Verkehrliche Stellungnahme Stadt Geretsried

Anlass: 8. Änderung des Bebauungsplanes Nr. 115

Abbildung 1: Ausschnitt B-Planumgriff Nr. 115, 8. Änderung (Quelle: Kehrbaum Architekten)

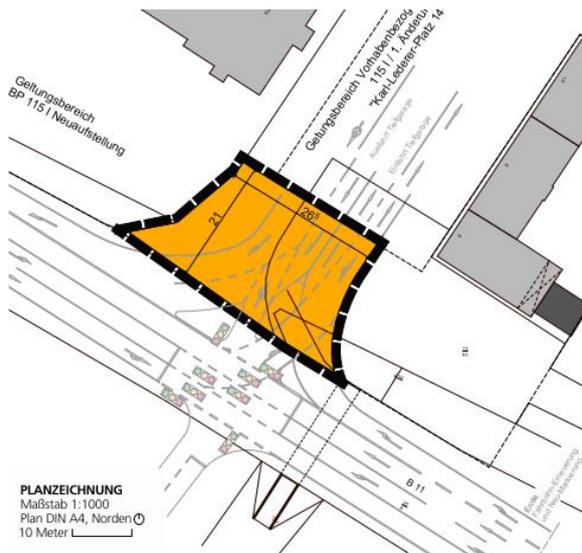
Durch vorliegende Stellungnahme wird ausschließlich der Übergangsbereich von der Tiefgaragenausfahrt bis zum engeren Knotenpunktbereich des Karl-Lederer-Platzes mit der B 11 behandelt. Der Knotenpunkt mit der B 11, insbesondere die Leistungsfähigkeit der dargestellten Topologie, ist nicht Gegenstand der Stellungnahme. Dafür existiert eine Berechnung der PTV AG.

Da sich die oben dargestellte Planung in diesem Bereich nicht von der 2017 untersuchten Verkehrsführung unterscheidet, ist keine neue Berechnung erforderlich. Die Ausfahrt der TGA ist leistungsfähig.
